Geplanter Neubau und Betrieb der  
110-/380-kV-Höchstspannungsfreileitung Pkt. Metternich -  
Niederstedem, Bl. 4225  
Abschnitt: Pkt. Pillig - UA Wengerohr

und Änderung der  
220-kV-Höchstspannungsfreileitung Niederstedem - Neuwied, Bl. 2409,  
auf 110-kV-Betrieb  
Abschnitt: Pkt. Pillig - Pkt. Melchhof

### **Technische Erläuterungen** zur zweiten Planänderung der

zwecks Schutzstreifenreduzierung der Bl. 2409

Abbildung 2: Beispielhafter Lageplanausschnitt der Schutzstreifenreduzierung der Bl. 2409 zwischen den Masten Nr. 310 und Nr. 311.

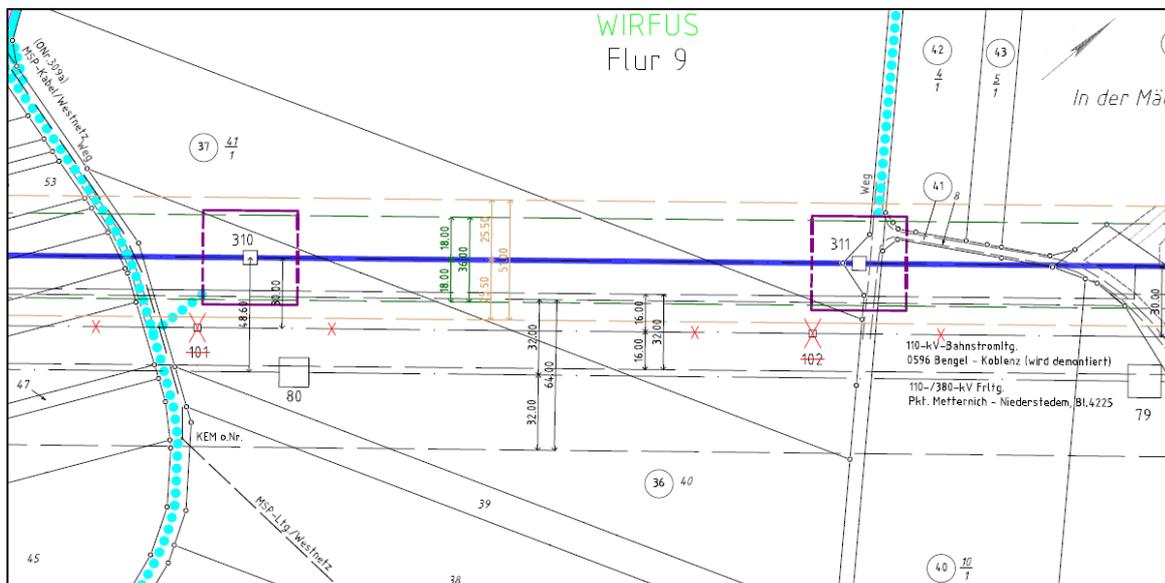
Der Bestandsschutzstreifen der Bl. 2409 ist auf einer Länge von ca. 35 km, vom Punkt (Pkt.) Pillig bis zum Pkt. Melchhof, für den 220-kV-Betrieb ausgelegt und variiert in der Regel zwischen 22 m und 30 m Breite zu beiden Seiten der Leitungsachse. Je nach Situation kann der Bestandsschutzstreifen um bis zu 8 m reduziert werden. Im folgenden Lageplanausschnitt (Abbildung 2) ist beispielhaft für das Spannungsfeld zwischen den Masten Nr. 310 und Nr. 311 eine Reduzierung des Schutzstreifens von 25,5 m zu beiden Seiten der Leitungsachse auf jeweils 18 m dargestellt. Eine vollständige Zusammenstellung aller, von der Schutzstreifenreduzierung betroffenen, Lagepläne ist in Anlage 7 der angefügten Unterlagen zur zweiten Planänderung enthalten.

Der Schutzstreifen kann auf einer Länge von ca. 35 km auf die Anforderungen des alleinigen 110-kV-Betriebs reduziert werden, da die Bl. 2409 nach beantragter Planung zukünftig anstatt mit 220 kV nur noch mit 110 kV betrieben werden soll.

Aufgrund der Schutzstreifenreduzierung kommt es zu einer Entlastung der durch den Schutzstreifen in Anspruch genommenen Flurstücke. Einzelne Flurstücke fallen vollständig aus dem Leitungsschutzstreifenbereich heraus, sodass die Inanspruchnahme der bisher dinglich belasteten Grundstücke entfällt. Neue bzw. erweiterte Betroffenheiten entstehen nicht.
